Dot.: postępowania o udzielenie zamówienia publicznego pn. „Modernizacja bloku operacyjnego, centralnej sterylizatorni wraz z dobudową szybu windowego i łącznika”
Lokalizacja: Wojewódzki Szpital Specjalistyczny im. Marii Skłodowskiej – Curie w Zgierzu, ul. Parzęczewska 35”

Znak sprawy : 24/ZP/PN/18

Zgodnie z art. 38 ust.2 ustawy Prawo Zamówień Publicznych, Inwestycje Medyczne Łódzkiego Spółka z o.o., podaje odpowiedzi na zapytania do Specyfikacji Istotnych Warunków Zamówienia.

PAWILON „F”

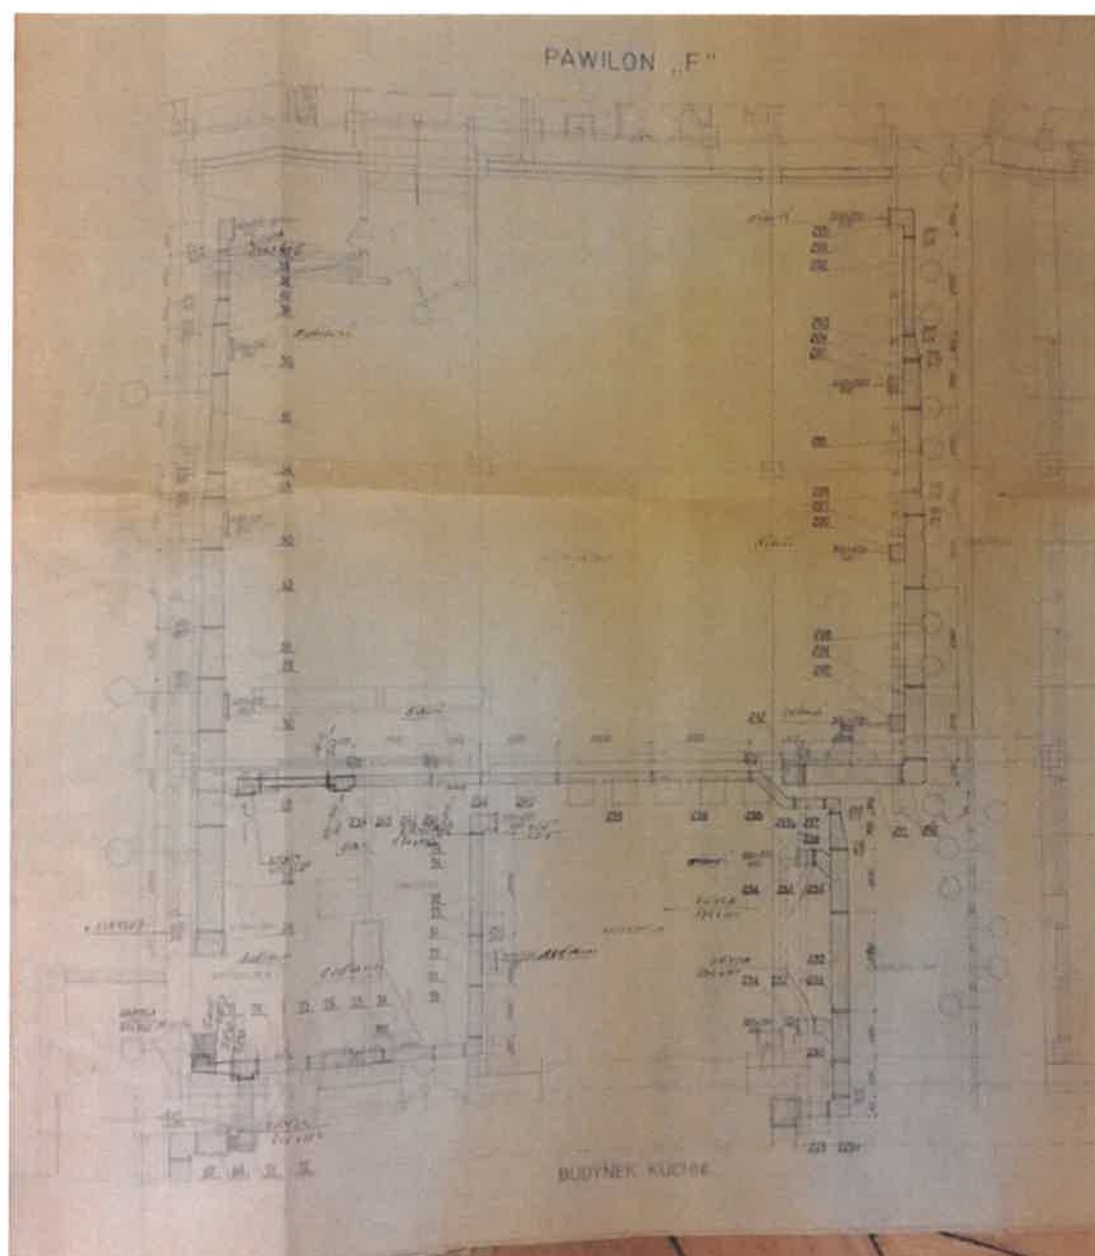
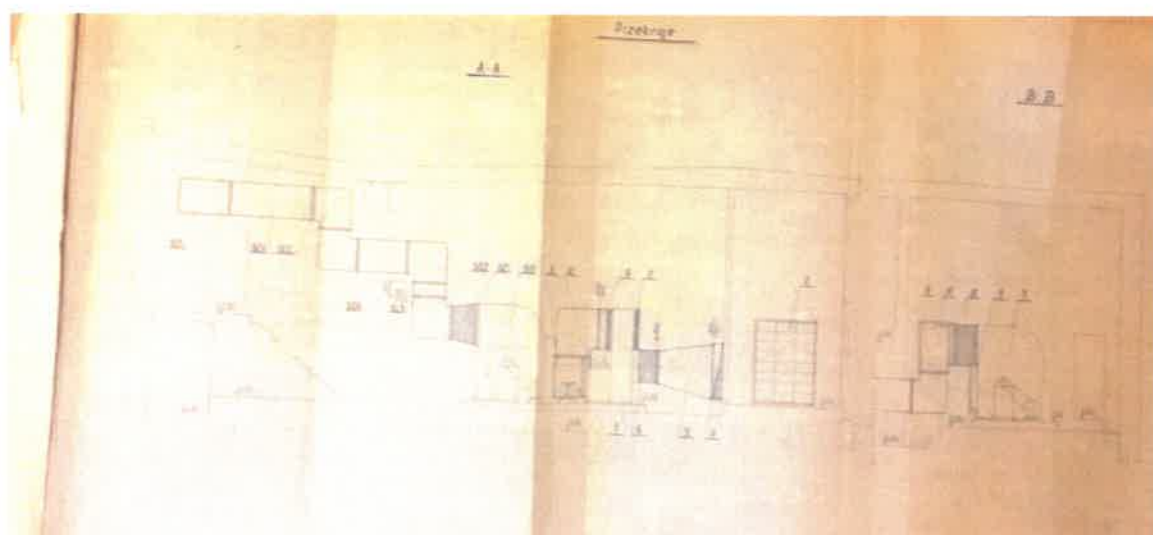
Pytanie 71: W projekcie „ wentylacja „ jest napisane ,że w budynku istnieje instalacja wentylacji mechanicznej, którą należy zdemontować i wywieść poza teren budowy- Ile jest tej istniejącej wentylacji?

Pytanie 72: Proszę o uzupełnienie dokumentacji, ze stanu istniejącego instalacji wentylacji , która należy zdemontować

Odpowiedź : W celu oszacowania ilości istniejącej wentylacji do rozbiórki Zamawiający zaleca dokonanie wizji lokalnej.

Odpowiedź : W zakresie objętym przebudową należy zdemontować wszystkie istniejące instalacje wentylacji mechanicznej.
